DODATEK č. 7
ke smlouvě o dílo uzavřené dne 17. 12. 2019

2.1. Smluvní strany uzavřely dne 17. 12. 2019 Smlouvu o dílo, jejímž předmětem je zhotovení stavby s názvem „**Výukové centrum zpracování zemědělských produktů II.**“ (dále také jen „**Smlouva**“). Smluvní strany ke Smlouvě rovněž uzavřely dne 18. 8. 2020 dodatek č. 1, dne 2. 11. 2020 dodatek č. 2, dne 11. 2. 2021 dodatek č. 3, dne 28. 5. 2021 dodatek č. 4, dne 31. 8. 2021 dodatek č. 5 a dne 22. 10. 2021 dodatek č. 6.

Výukové centrum zpracování zemědělských produktů II

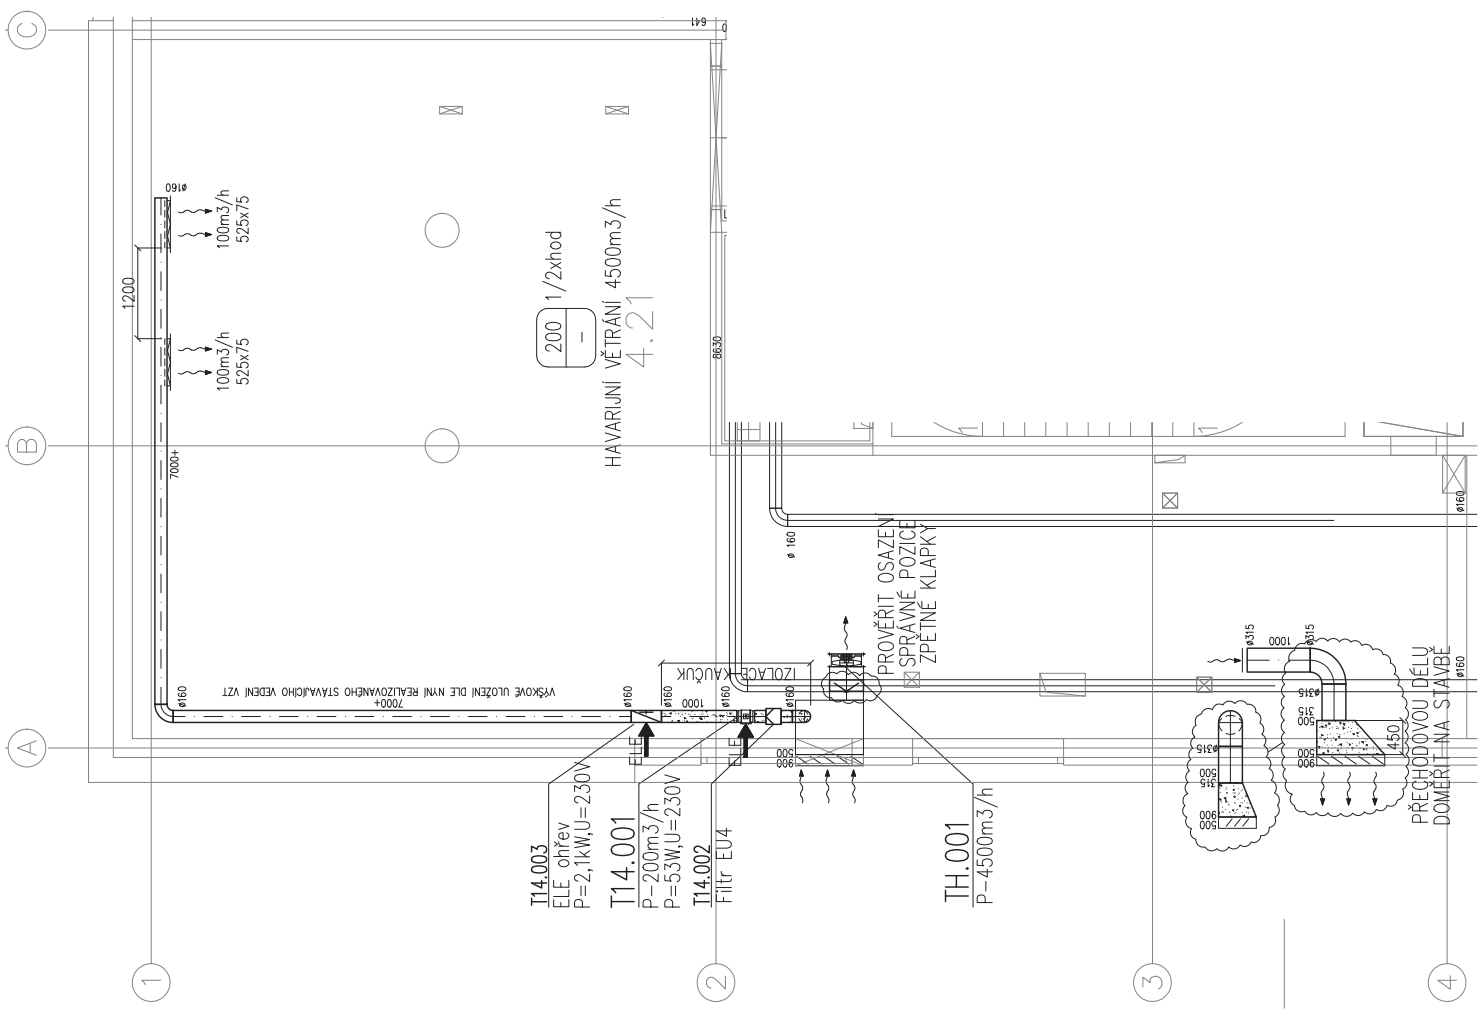
Položka	Text	Množství	MJ	MJ/cena	Celkem
Úprava větrání kotelny					
I. Změna z 18.12.2020 - Záměna a posun ventilátoru změny dimenze přírodního potrubí					
2 151.	A.1.4.3.2_707	Potrubí SPIRO do průměru D315, vč tvarovek	3 m	494,19	1 482,56 Kč
2 109.	A.1.4.3.1.T14_001	Potrubní ventilátor D200, V=500m3/h, dp=150Pa, U=230V	-1 ks	5 444,93	-5 444,93 Kč
	R	D + M Potrubní ventilátor TD D315, V=1000m3/h	1 ks	14 275,00	14 275,00 Kč
II. Změna z 08.11.2021 - Záměna ventilátoru a předělání/prodloužení trasy přívodu					
	R	D + M Potrubní ventilátor TD D160, V=200m3/h	1 ks	4 865,00	4 865,00 Kč
	R	D + M - Ohřívače - MBE 160/2,1 R2 elektrický ohřívač s regulací výkonu	1 ks	15 649,00	15 649,00 Kč
	R	D + M - Filtr EU4	1 ks	1 724,00	1 724,00 Kč
	R	D + M - Vyústka 525x75, odvodní, na kruhové potrubí	2 ks	748,00	1 496,00 Kč
2 146.	A.1.4.3.2_702	Potrubí SPIRO do průměru D160, vč tvarovek	15 bm	272,25	4 083,70 Kč
2 159.	A.1.4.3.2_801	Potrubí čtyřhranné - rovné	2 m2	470,51	941,03 Kč
